改善箇所説明図

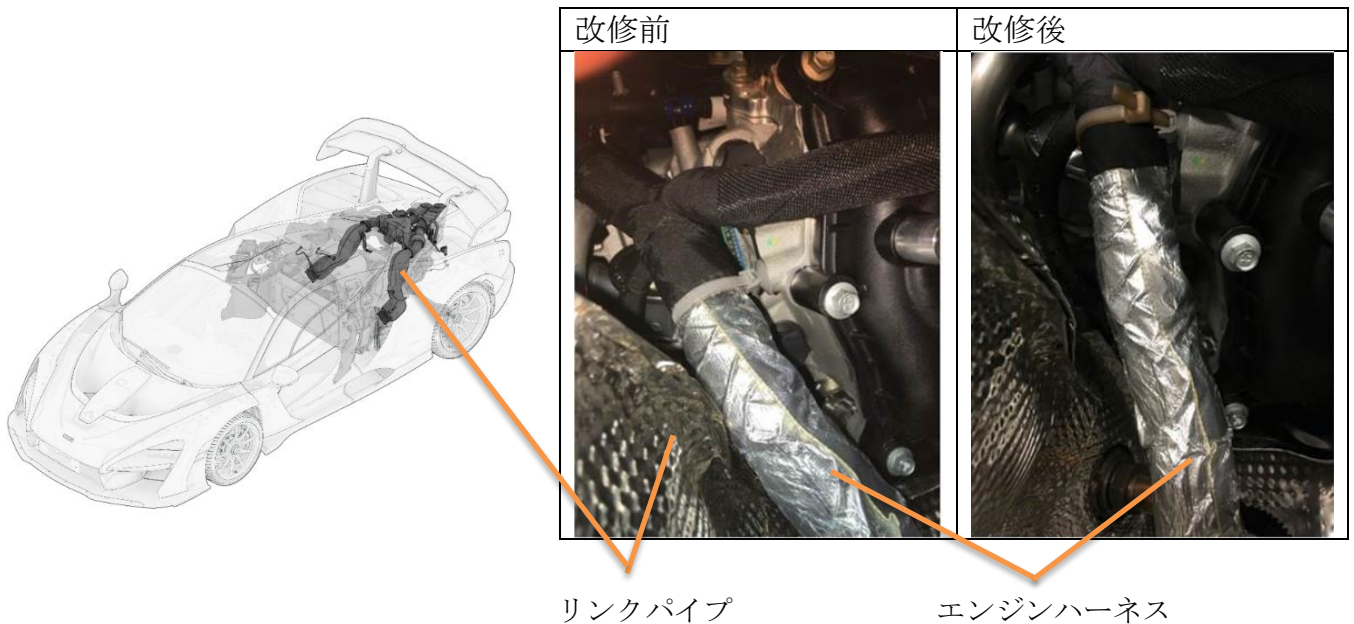
エンジンハーネスの配策が不適切なため、エンジンハーネスとリンクパイプのヒートシールドが接触しているものがある。そのため、車両振動によりエンジンハーネスが損傷し、警告灯が点灯して、最悪の場合、走行中にエンストする、または、触媒が過熱されて火災に至るおそれがある。

全車両、エンジンハーネスを適切な配策に変更する。なお、エンジンハーネスが損傷している場合は、当該ハーネスを新品に交換する。
